## NOTE

14 Jan 2005

Modello ENSEMBLE

Disegno n. SYNT 001 ENS

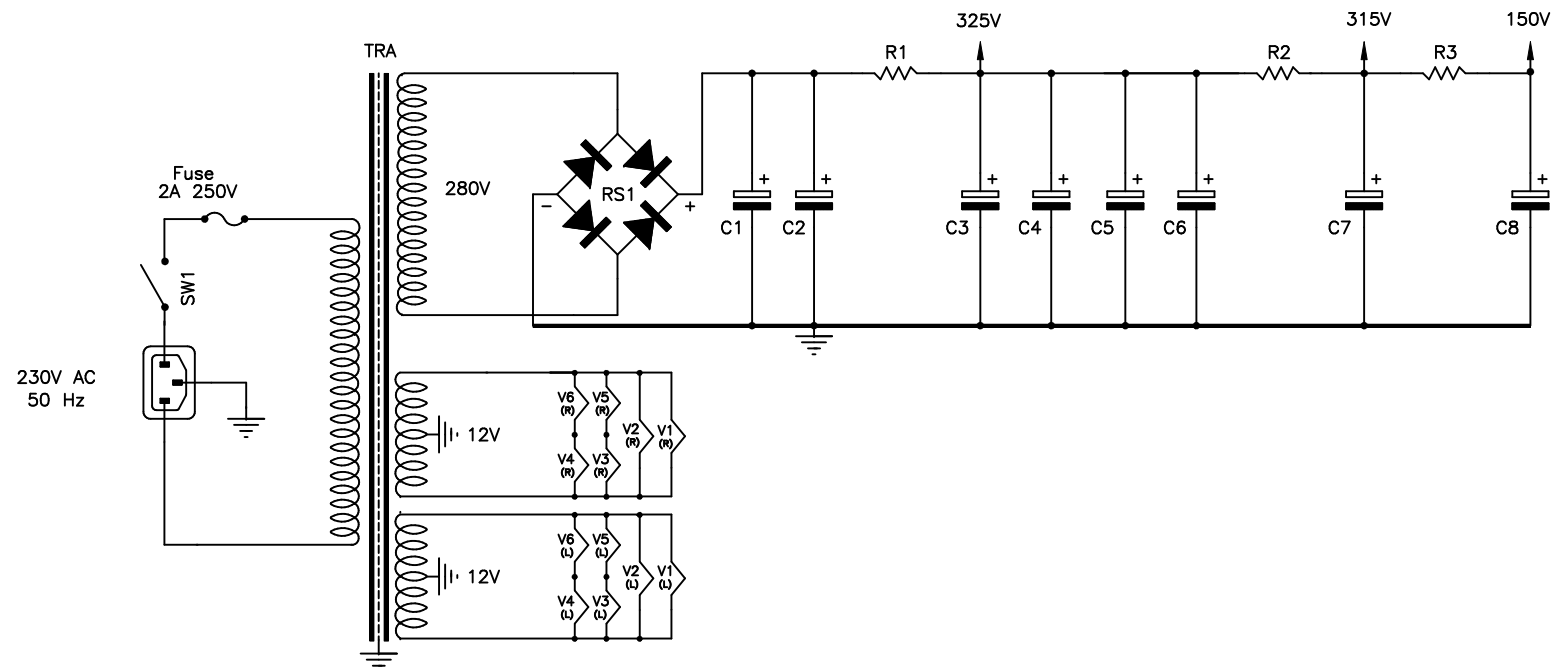
R21 = R22 = 180R 5W

R8 change from 47K to 56K

Power tube dissipation changed from 13–15W to 10–12W
